泊発電所

地盤(敷地の地質・地質構造)に関するコメント回答
(Hm2段丘堆積物の堆積年代に関する検討状況)

平成29年11月10日
北海道電力株式会社

Hm2段丘堆積物の堆積年代に関する検討状況

F-1断層露頭スケッチ

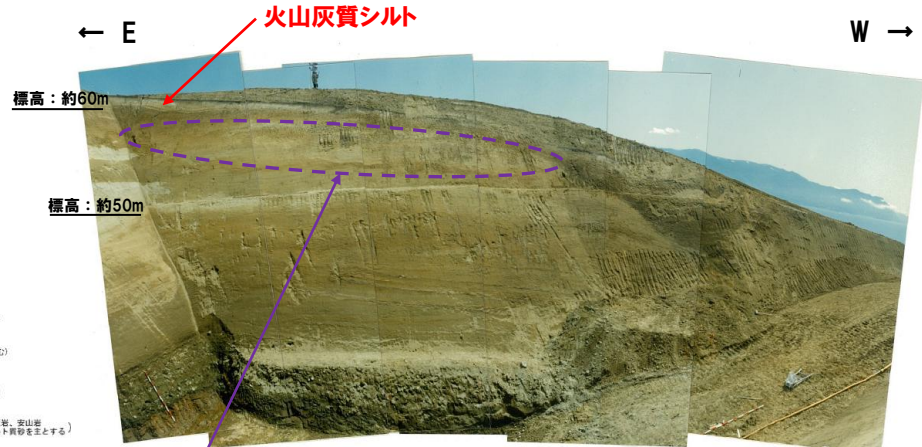
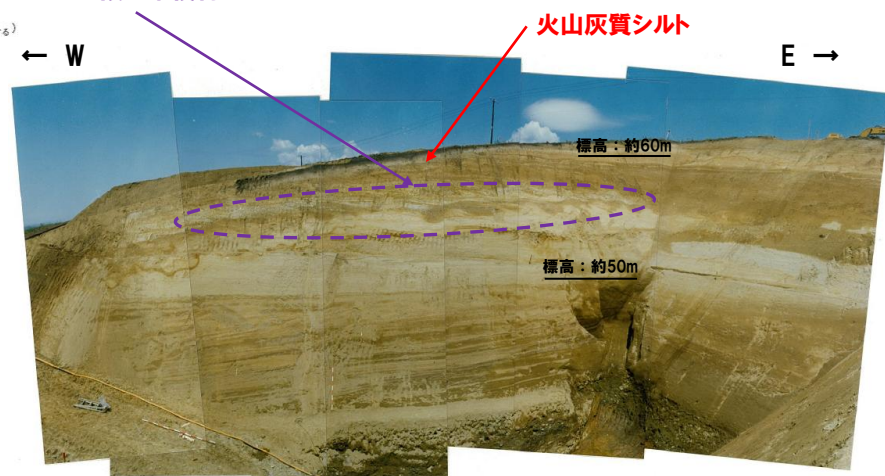
- 敷地における火山灰の年代値について、新規地点の火山灰調査も含め、補強を行うこと。
 - ・敷地に認められる11条の断層は、上載地層であるHm2段丘堆積物との関係等により活動性評価を実施している(P15~P17参照)。
 - ・Hm2段丘堆積物の堆積年代の信頼性については、その上位に分布する火山灰の年代値や洞爺火山灰等の指標火山灰との層位関係等により補強する必要がある。

- 敷地及び敷地極近傍において火山灰調査を実施し、火山灰の年代値の精度を高めることにより、Hm2段丘堆積物の堆積年代の信頼性向上を図る。
- 敷地及び敷地近傍における段丘編年の精度を高めることにより、Hm2段丘堆積物の堆積年代の信頼性向上を図る。
